Gamma H&C – Ho.Re.Ca.	Modello 9100 – KARISMA – CANTO TOUCH	N° I.T. 05_2017
Matricola Vedi pag. 1	Oggetto Modifica della SCHEDA ALIMENTATORE SWITCHING 250VA

**Nuova scheda alimentatore
switching 250VA**

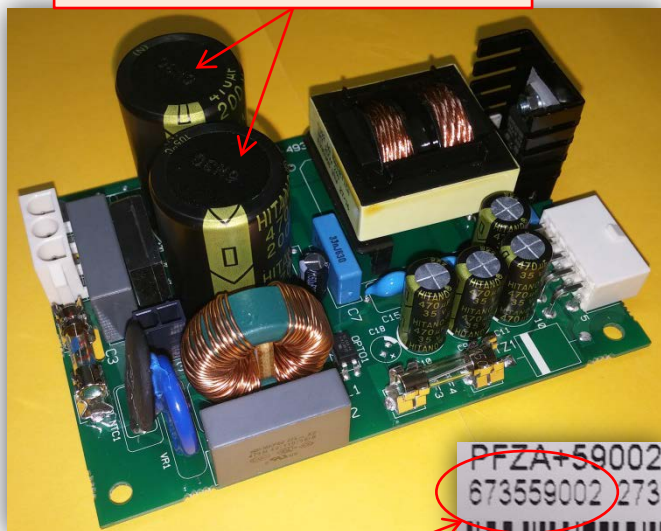
I **due condensatori** sono stati modificati.

Nuovi condensatori

Codice a ricambio: **261184**
